Autorité environnementale

Avis délibéré de l’Autorité environnementale sur la rénovation du système d’assainissement d’Yport (76)

n°Ae : 2019-116

Figure 4 : Périmètres de protection du captage d'Yport et positionnement du projet (les légendes des périmètres rapproché et éloigné sont inversées) – Source : Dossier

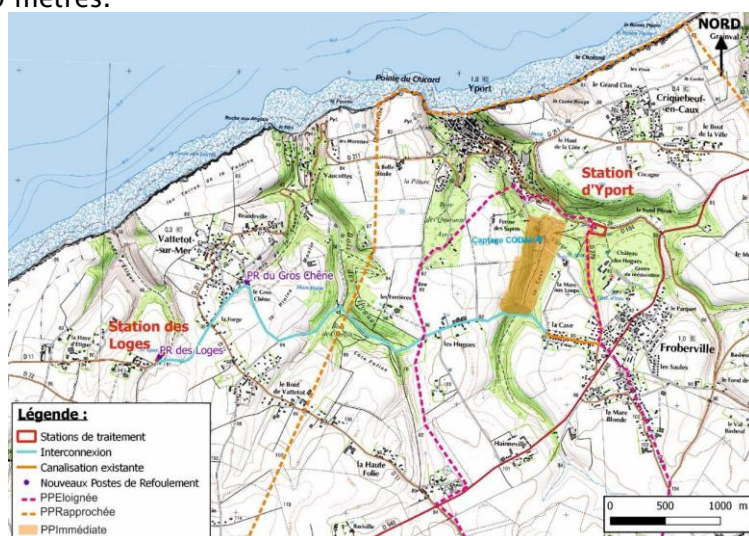
Le tronçon sur lequel la canalisation évite le périmètre immédiat du captage, à l'intérieur duquel aucune canalisation d'assainissement n'est autorisée, est le seul qui nécessite un défrichage d'un boisement humide sur quatre mètres de large et une section d'environ 250 mètres de long. Le tracé retenu par le maître d'ouvrage est celui dont la longueur est la plus courte. Figurant précédemment comme espace boisé classé dans le document d'urbanisme applicable, ce tronçon a d'ores et déjà été déclassé dans le PLUi de Fécamp récemment approuvé. Au vu de la géographie et du relief du secteur, cette traversée semble difficilement pouvoir être évitée.

Pour contrôler l'étanchéité des canalisations proches du périmètre immédiat du captage d'Yport, le dossier, dans les compléments apportés en septembre 2019, prévoit des débitmètres sur la canalisation de transfert, jugeant des tests d'étanchéité impraticables une fois la canalisation mise en service.

Figure 5 : Znieff à proximité du projet. La canalisation de rejet n'est pas représentée – Source : Dossier

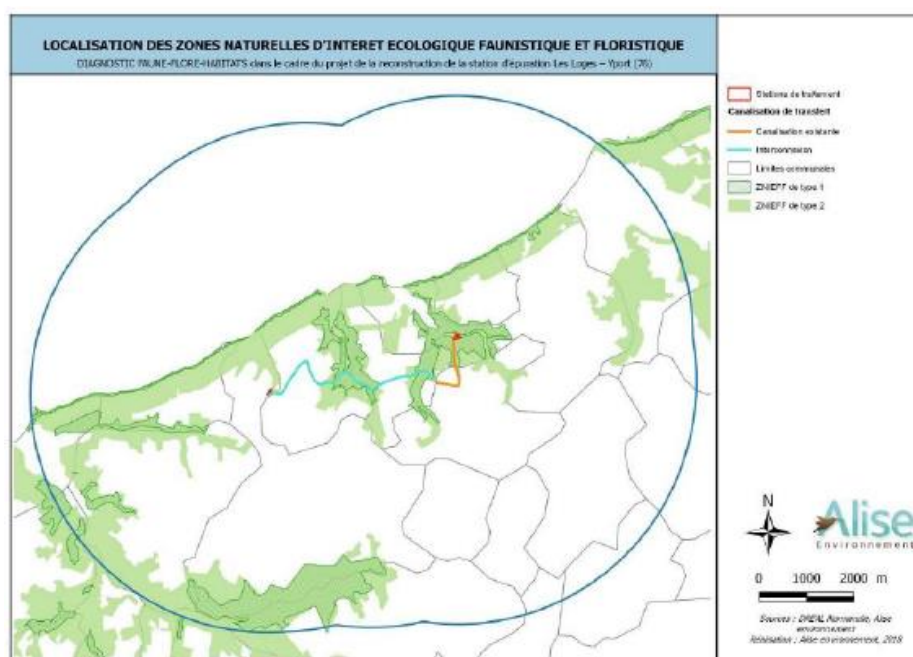
Au-delà de leur présentation générale, le dossier ne comporte aucune analyse des enjeux spécifiques aux milieux naturels qui ont conduit à leur désignation en tant que site Natura 2000 ou Znieff.

L'inventaire des habitats naturels et des espèces n'a donné lieu à un travail de terrain que pour la station d'Yport et ses abords, le reste du périmètre d'étude ayant fait l'objet d'une analyse bibliographique, car, selon le dossier, « *seules les opérations prévues au droit du site de la station d'opération d'Yport nécessitent un diagnostic écologique détaillé* ». En outre, les observations ont été réalisées au cours d'une seule journée (4 avril 2018), ce qui est notoirement insuffisant pour caractériser les milieux naturels et qualifier les enjeux. Par ailleurs, d'autres secteurs traversés par la nouvelle canalisation, en particulier les vailleuses boisées, présentent également une sensibilité potentielle, dont l'étude d'impact ne permet pas de qualifier le niveau d'enjeu.

L'Ae recommande de procéder à des analyses et observations complémentaires, représentatives d'un cycle biologique, afin de caractériser précisément les zones humides et les milieux naturels ainsi que les espèces inféodées potentiellement affectés par le projet, en particulier dans les secteurs boisés humides traversés par la canalisation de raccordement, au niveau de l'estran et sur le site de l'extension de la station d'épuration. L'Ae recommande également de compléter la description du patrimoine naturel en précisant les enjeux de continuité écologique.

Figure 6 : Localisation des corridors écologiques. La canalisation de rejet n'est pas représentée – Source : Annexe 6 du dossier

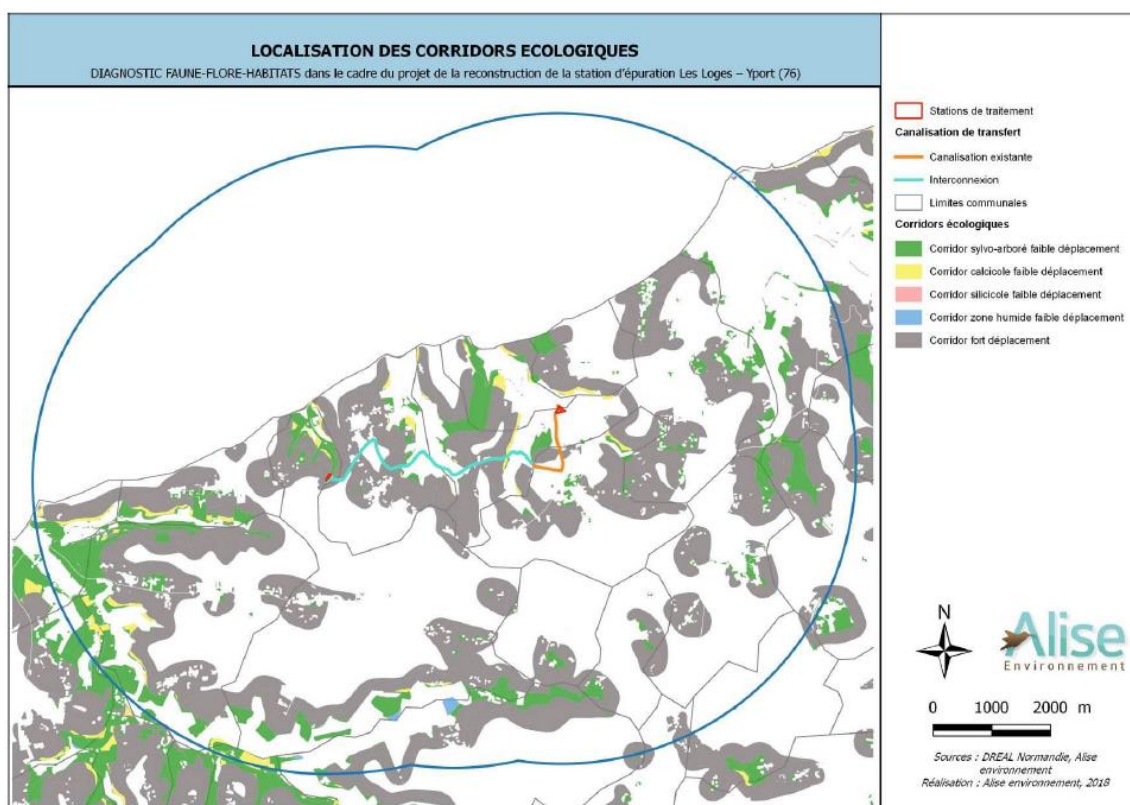
Le corps de l'étude d'impact ne mentionne pas si le projet concerne des continuités écologiques. Son annexe fournit une carte des réservoirs de biodiversité (qui incluent les milieux boisés de toutes les valleuses) et des corridors de fort déplacement, non mentionnés dans l'étude d'impact (voir figure 6 ci-après).

L'Ae rappelle que la préservation des milieux naturels constitue l'une des motivations de la soumission du projet à évaluation environnementale. À ce stade, le dossier ne comporte ni les informations ni l'analyse minimale qui étaient attendues pour ce volet. En particulier, il serait nécessaire de rappeler les espèces et habitats naturels à enjeux pour les Znieff et les sites Natura 2000 voisins. En outre, même si le tracé de la canalisation privilégie les chemins et voiries existants, le dossier ne fournit aucune information précise concernant les quelques secteurs dans lesquels des milieux naturels seront affectés (principalement les secteurs boisés traversés par la canalisation en phase travaux). Même le secteur défriché pour la nouvelle station d'épuration n'est pas plus précisément caractérisé, contrairement à ce qui est indiqué dans l'étude d'impact en introduction de ce volet.

Figure 7 : Site inscrit et sites classés – Source : Dossier

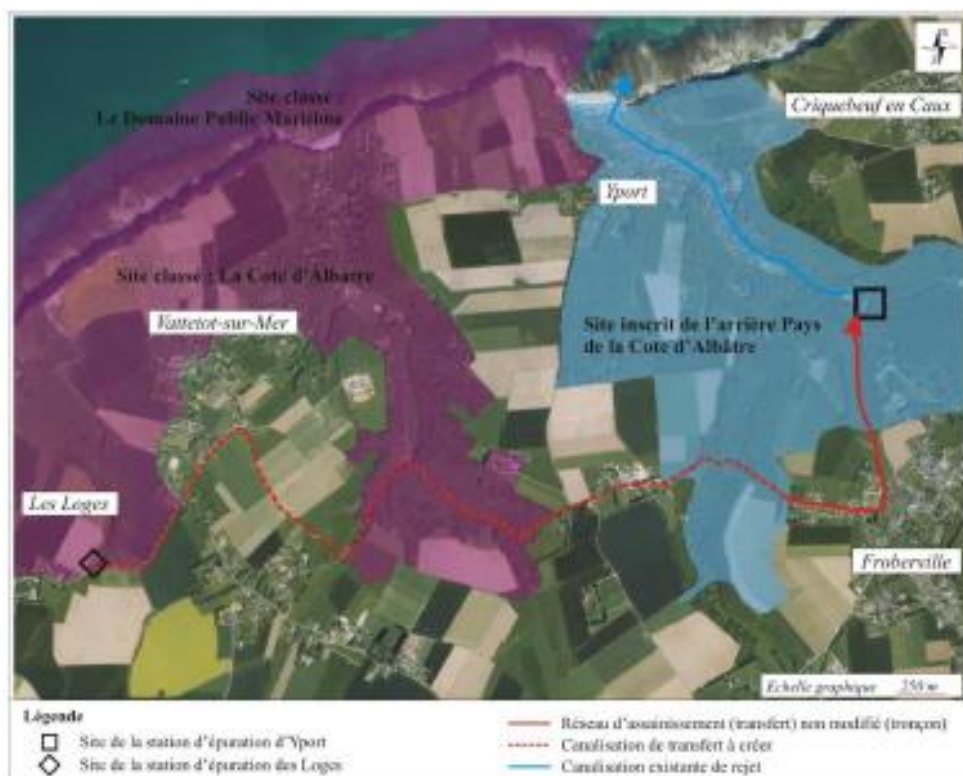
L'Ae recommande de reprendre dans l'étude d'impact la description des enjeux paysagers du projet de la demande de dérogation « site classé » (en particulier sur le secteur des Loges), en s'appuyant notamment sur la demande de dérogation pour autorisation de travaux en site classé.
